大飯発電所 3, 4 号機

火災感知器増設に係る設計及び工事計画認可申請 のコメント回答について

関西電力株式会社

2020年10月13日

原子炉格納容器内のイメージ

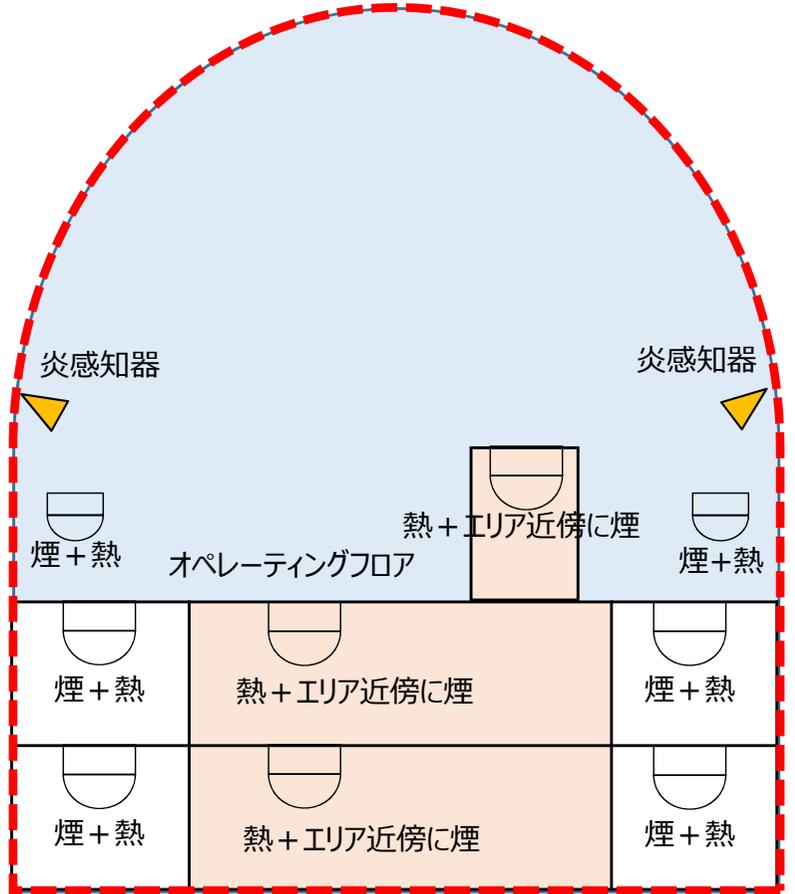
- ✓ 設置許可（添付八）では、各火災区域又は火災区画において異なる種類の火災感知器を設置する方針を記載しているのに対し、今回の設工認では、感知器BF要求に対応する観点から、1つの火災区域又は火災区画を更に複数のエリアに細分化し、各エリアの環境条件や火災の性質を考慮して感知器設計を実施している。
- ✓ **今回申請において、各火災区域又は火災区画に異なる種類の感知器を設置する方針は設置許可から変更はないが、火災区域内又は火災区画内の一部エリアに対する感知器設計を記載するにあたり、「火災区域又は火災区画」とその内部の一部エリアどちらの設計方針かについて識別が不十分であったため、基本設計方針の記載を見直すこととする。**

高天井エリアは、前回審査会合での議論を踏まえ、アナログ式の煙／熱感知器を追加し、炎感知器を自主設備から申請対象設備に変更する。

今回申請における基本設計方針について、設置許可（添付八）の記載を踏襲しつつ、各火災区域内又は火災区画内の感知器設計をエリア毎に細分化して記載するように修正する。

II - 2. 高天井エリア、高放射線エリア（原子炉格納容器）の火災感知器設計について

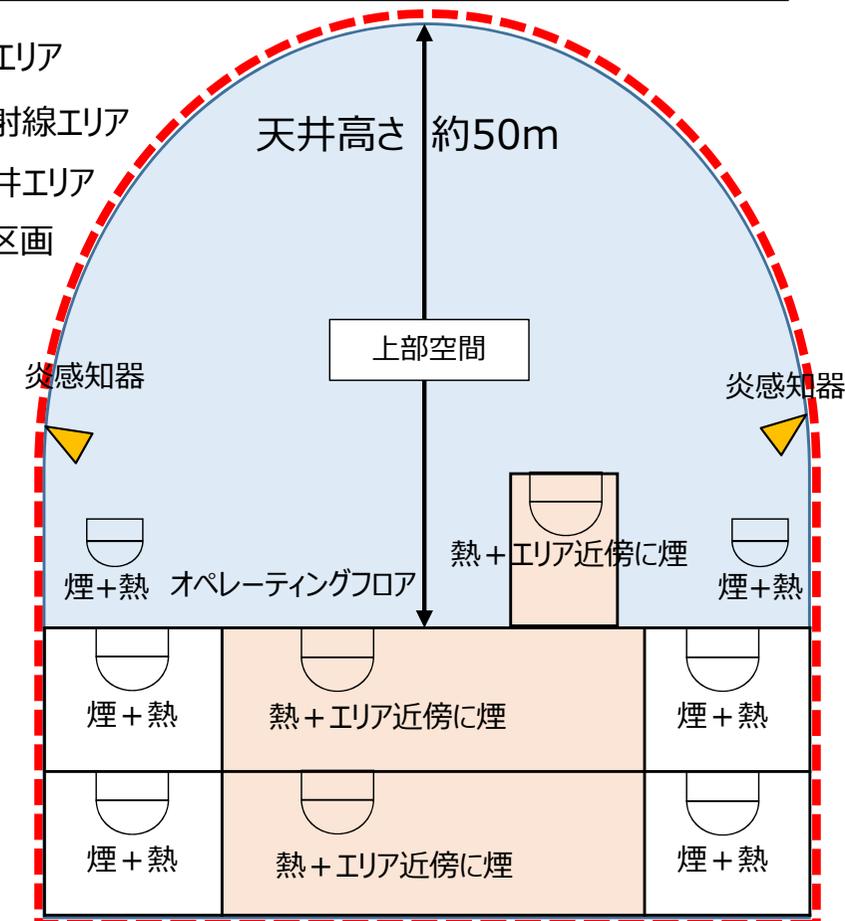
前回審査会合における議論を踏まえ、アナログ式の煙／熱感知器を追加するとともに、炎感知器を自主設備から申請対象設備に変更することとし、設計方針を以下の内容に見直す。

原子炉格納容器内の上部である天井高さが床面から20mを越えるオペレーティングフロアは、天井部からの煙感知器による監視は有効でないため、アナログ式でない炎感知器を設置するとともに、発火源となり得る設備の近傍にアナログ式の煙感知器とアナログ式の熱感知器を設置する設計とする。

II - 2. 高放射線エリアの火災感知器設計について

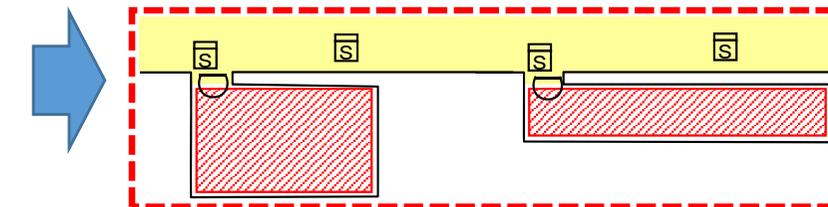
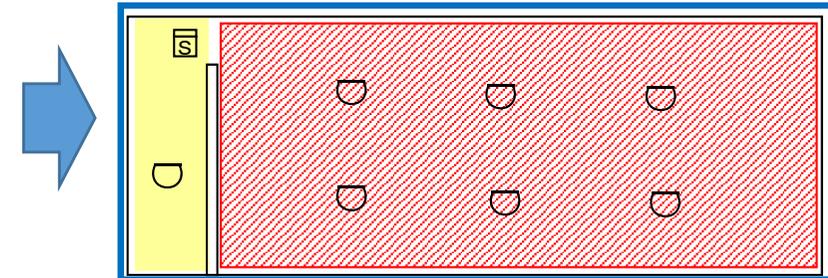
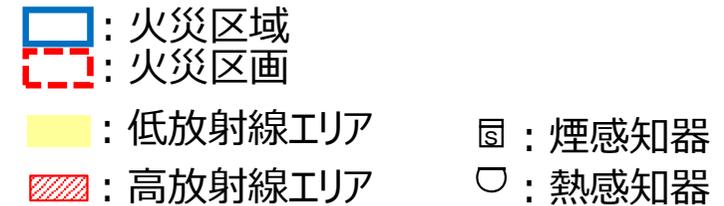
高放射線エリアは、放射線による感知器の故障（電子部品への悪影響を考慮）、感知器設置・保守時における作業員の被ばくの観点から、消防法に基づく感知器設置要件に適さない箇所があることから、エリアの大きさや放射線環境に応じた監視方法の設計を行う。

高放射線エリアのうちB-廃棄物庫は、床面積が大きいエリアであるため、消防法に基づきアナログ式でない感知器を高放射線エリア内に設置し、エリア近傍の放射線量が低い箇所にアナログ式の煙感知器とアナログ式の熱感知器を設置する設計とする。

高放射線エリアのうち化学体積制御設備脱塩塔バルブ室、使用済燃料ピット脱塩塔バルブ室、水フィルタ室、使用済樹脂貯蔵タンク室、燃料移送管室及び体積制御タンク室については、床面積が比較的小さいエリアであることから、感知器の設置時及び保守時の作業員の被ばくを考慮し、被ばくの可能性が最も低いエリア近傍にアナログ式でない熱感知器を設置し、エリア近傍の放射線量が低い箇所にアナログ式の煙感知器を設置する設計とする。

海水ポンプエリアの感知器設置イメージ

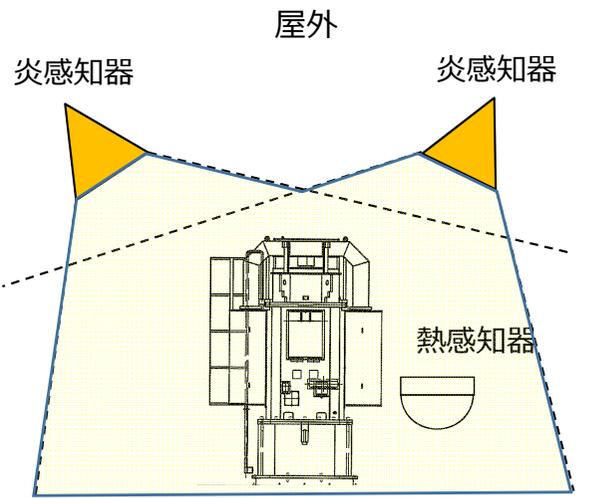
屋外は「消防法施行規則 第23条4項」の外部の気流が流通する場所に該当し、感知器設置除外箇所に該当するが、火災防護上重要な機器を対象に感知器を設置し、火災の発生を有効に感知する設計とする。

海水ポンプエリアは屋外の1つの火災区画であり、消防法施行規則第23条第4項第一号ロにおいて、外部の気流が流通する場所として、感知器設置除外箇所に該当するが、火災防護上重要な機器である海水ポンプに対してアナログ式の熱感知器とアナログ式でない炎感知器と同等の機能を有するアナログ式でない防水型の炎感知器を設置する設計とする。

空冷式非常用発電装置エリアは屋外の1つの火災区域であり、消防法施行規則第23条第4項第一号ロにおいて、外部の気流が流通する場所として、感知器設置除外箇所に該当するが、火災防護上重要な機器である空冷式非常用発電装置に対してアナログ式の熱感知器と同等の機能を有する熱サーモカメラとアナログ式でない炎感知器と同等の機能を有するアナログ式でない防水型の炎感知器を設置する設計とする。熱サーモカメラは作動温度を周囲温度より高く設定することで、誤作動を防止する設計とする。

新燃料貯蔵庫エリア及び使用済燃料ピットエリアのイメージ

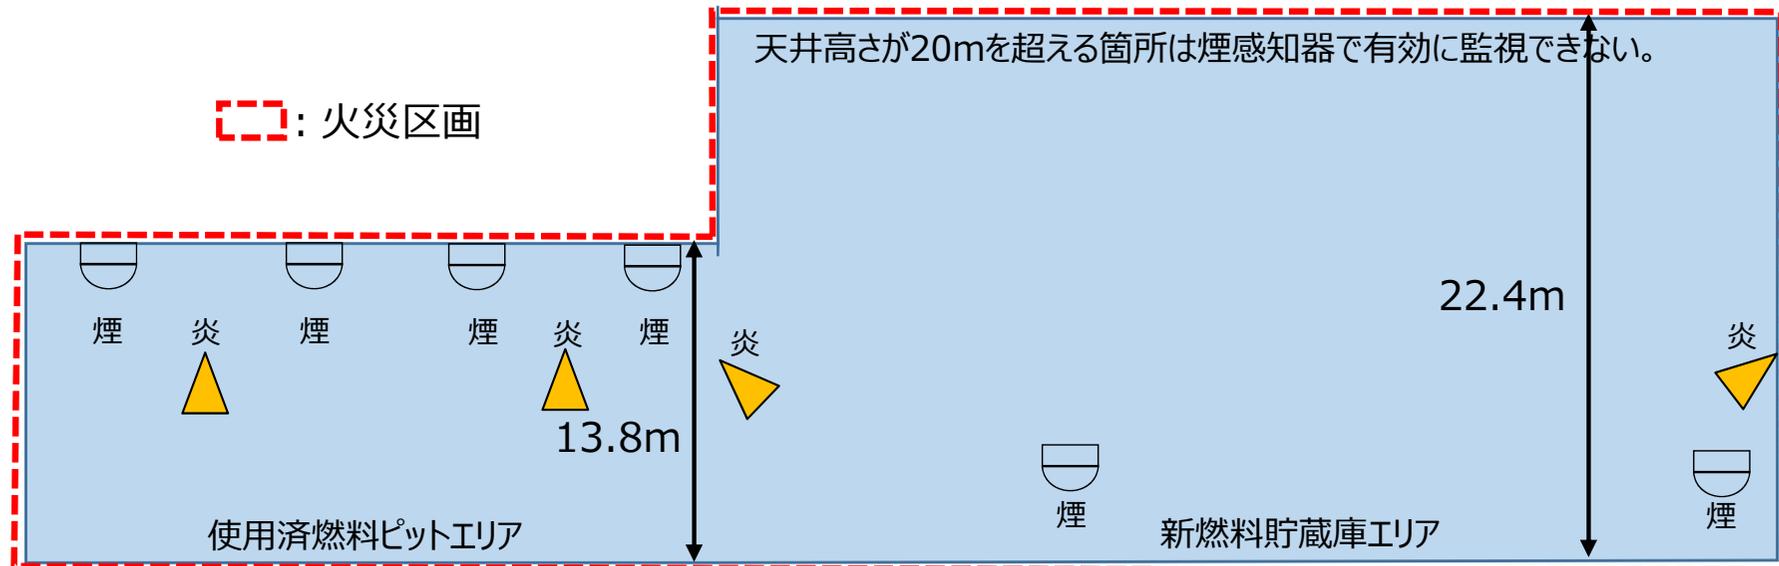
使用済燃料ピットエリア及び新燃料貯蔵庫エリアは、1つの火災区画であるものの、区画の中で天井高さが異なる区画である。今回の感知器設計対応のため、便宜上、エリアを分割し、感知器設計を行う。

アナログ式の煙感知器とアナログ式でない炎感知器を設置する。ただし、天井高さが床面から20mを越える箇所は、天井に煙感知器を設置しても有効に監視できないため、発火源となり得る設備の近傍にアナログ式の煙感知器を設置する設計とする。

IV. 本設工認申請における消防設備士の関与について (1/2)

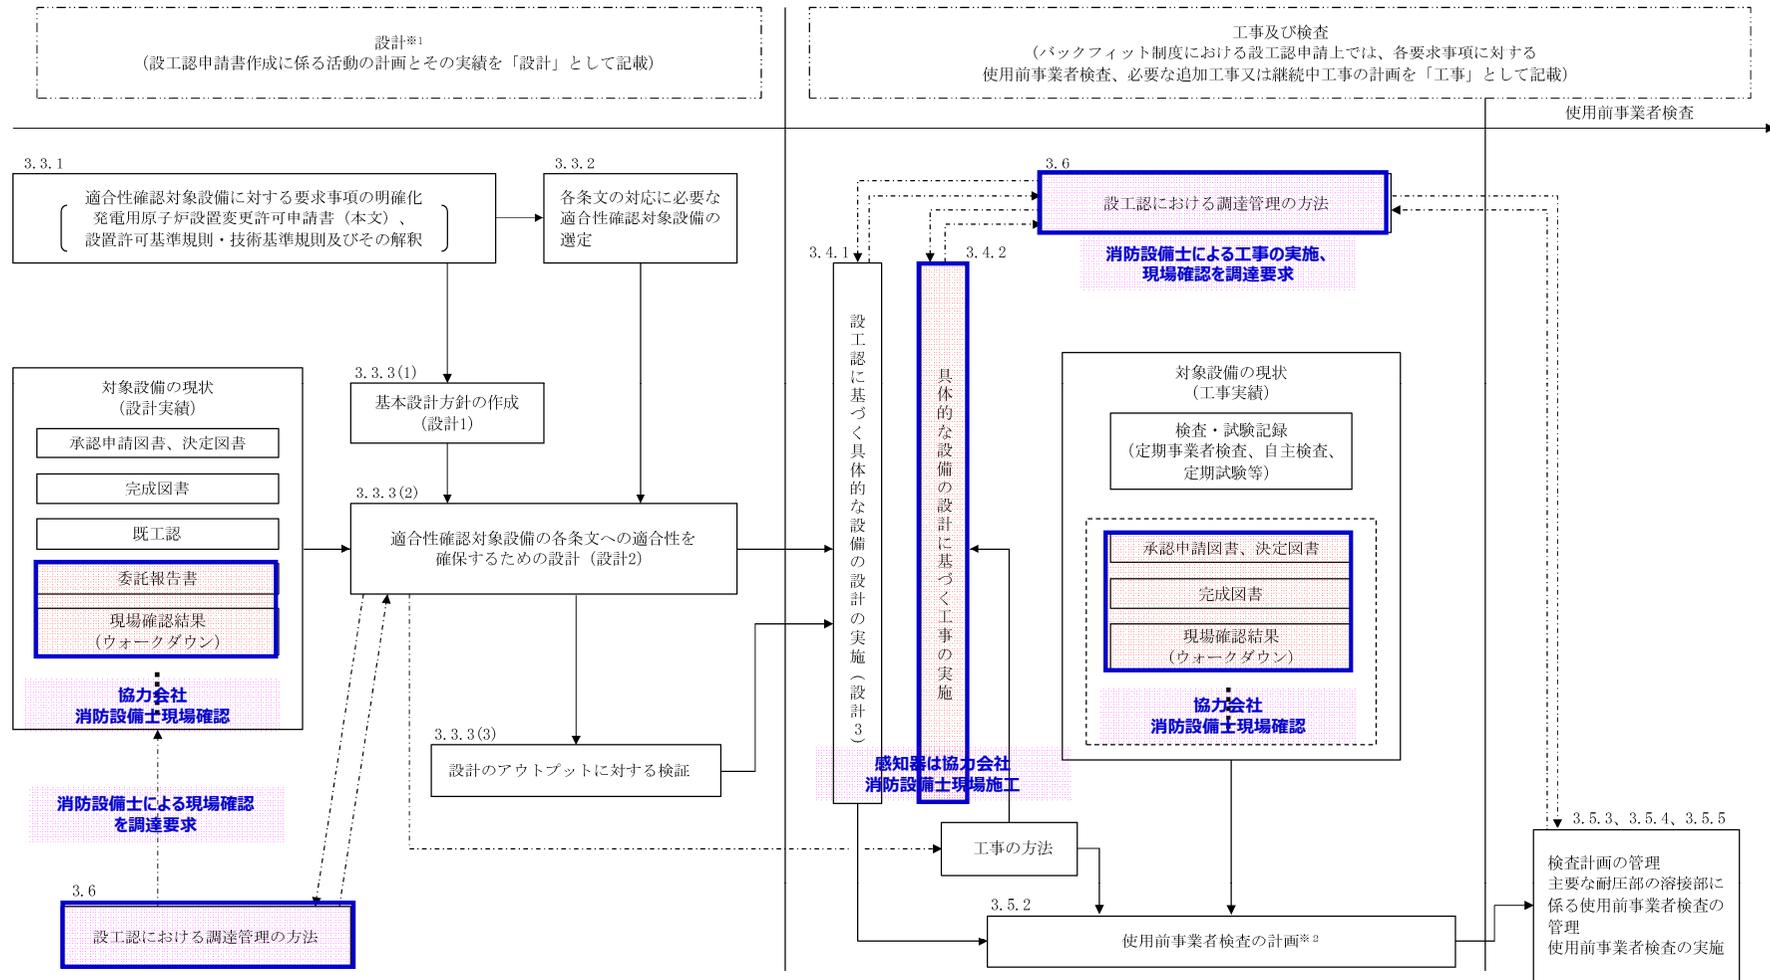
No.	コメント内容	章(頁)
1	許可整合の資料について、記載内容を見直し改めて説明すること	Ⅱ(3~15)
2	火災防護審査基準改定後の2.2.1(1)①についても適合性について説明すること	Ⅲ(16、17)
3	消防設備士の品質プロセスへの関与について説明すること	Ⅳ(18、19)
4	高線量エリアについて、入口で検知することでも早期感知が可能であることを説明すること	—
5	海水管トンネルエリア及びCV高天井エリアについて、消防法と同等であることを説明すること	—

- 本設工認申請における設計及び工事及び検査の流れを以下に示す。
- 設工認申請書作成時における感知器の配置設計については、協力会社の消防設備士における現場確認結果を踏まえ、委託報告書として当社へ提出され、その情報を元に、弊社にて感知器の配置図を作成している。また、感知器と同等の機能を有する機器に対しては弊社にて現場確認の上、配置図を作成している。
- 工事実施時において、他工事との干渉による影響（吹き出し口の配置が変更等）を想定し、工事実施断面で改めて現場確認を実施し配置設計をすることとする。
